WYJAŚNIENIA TREŚCI SIWZ

Dotyczy: postępowania o udzielenie zamówienia publicznego prowadzonego w trybie zapytania ofertowego pn.: „**Zakup, dostawa i montaż wiat na rowery zlokalizowanych na terenie szkół w Jeleniej Górze**”

Nr nadany przez Zamawiającego: MZDiM.271.07.2017

Szczegół 1

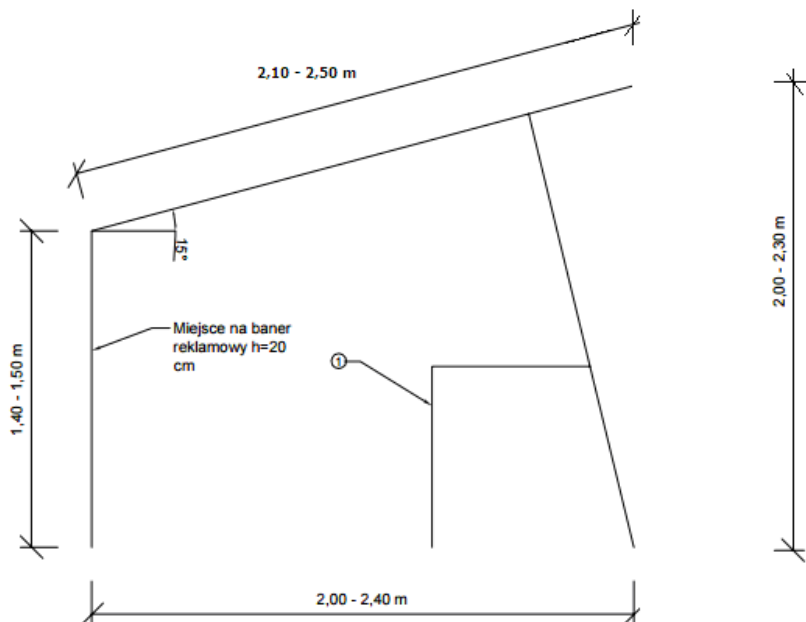
Proszę podać szerokość wiaty, ponieważ w opisie podana szerokość nie jest w stanie pomieścić 20-26 rowerów.

Na rysunku są dwa wymiary dotyczące głębokości, podana głębokość do 9 metrów jest niemożliwa do przyjęcia. Proszę o wyjaśnienie, jak w takim razie ma być wzmocniony dach i konstrukcja, ponieważ bez tych elementów dach będzie się uginać (max głębokość do 4,3 m).

1. Szerokość wiaty (w opisie nazwana długością daszka) wynosi kolejno:

Wiaty typu I: 4,3 – 4,5m

Wiaty typu II: 8,7 – 9,0m

2. Rysunek przedstawiony w opisie przedmiotu zamówienia zawiera błąd. Na rysunku podano długość daszka 4,3 – 4,5 (8,7 – 9,0)m, która powinna wynosić od 2,1 do 2,5m (zgodnie z zamieszczonym rysunkiem)
